ПРОТОКОЛ №5

**дистанционного заседания архитектурно-градостроительного совета
при комитете архитектуры и градостроительства
Курской области**

Рассмотреть варианты оформления витражей по объекту «Дворец бракосочетания в г. Курске».

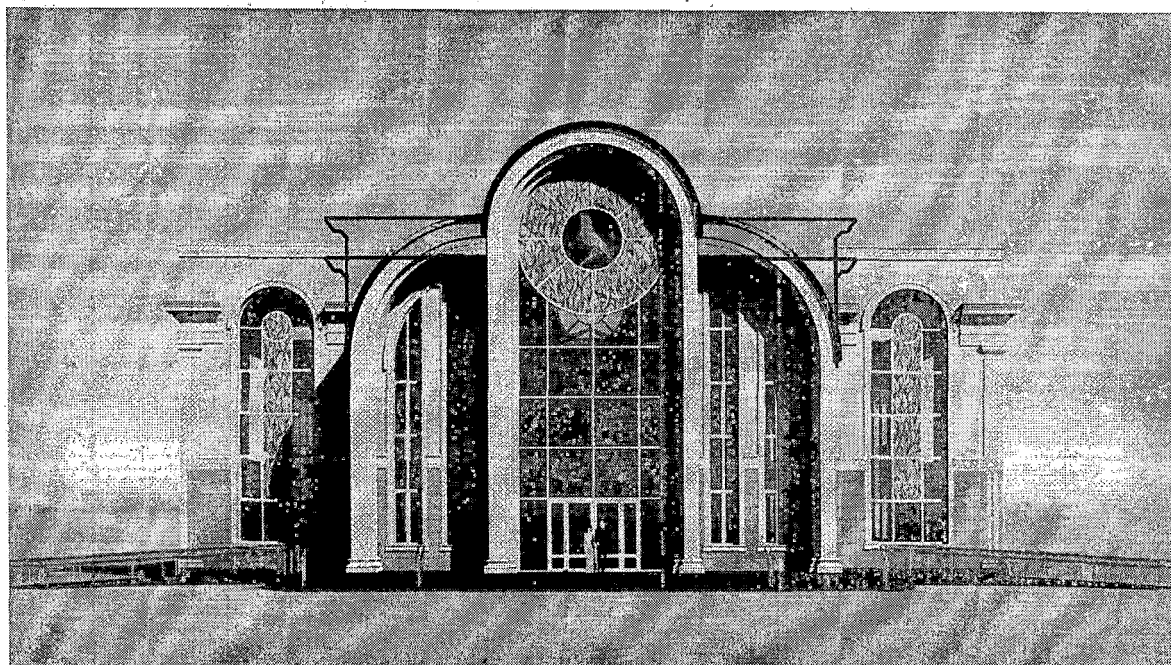
Писарев С.Л. – считает, что представленные варианты фасадов лучше тех, что рассматривались раньше, однако избежать "кичевости" разработчикам не удалось. При этом разница между вариантами ничтожна, по сути это один вариант. Лучше было бы обсудить эту работу в очном режиме, когда возможен обмен мнениями.

Брагин И.Л. – считает возможным согласовать варианты оформления витражей с орнаментом. Вместе с тем предлагает оставить

одну полукруглую арку в центре, а края сделать прямыми. Тогда три арки по фасаду будут наряднее. Изображение прилагается

- не соразмерность входной группы и главного фасада к телу здания – предлагаю продлить парапет и по боковым фасадам;
- кровля над арочными витражами входной группы и примыкание ее к зданию повлияет на появление водосточной системы (которая там не целесообразна) – необходимо полностью пересмотреть, выпустив арки парапетом в разных уровнях с кровлей.

- не предусмотрено место для вывески – может перекрыть витраж и рисунок на нем;
- орнамент на боковом фасаде не сомасштабен месту его размещения;
- центральная часть боковых фасадов перегружена декором;

- витражи - «рисунок-орнамент» должен присутствовать не только на главном витраже, но и на боковых витражах главного фасада. Рисунок же должен быть связан с собирательным образом Курской области, с объединением региональных брендов в одну композицию, а не только образа «соловья». Витражное оформление является важной доминантой главного входа и в связи с важностью объекта, а также больших

финансовых затрат на изготовление витражного остекления (в данном виде), заслуживающего более профессионального подхода, считаю необходимым проведения художественного конкурса по данному вопросу.

1. ОБУ «Курскгражданпроект» учесть замечания и предложения членов архитектурно-градостроительного совета Брагина И.Л. и Резниченко М.В.
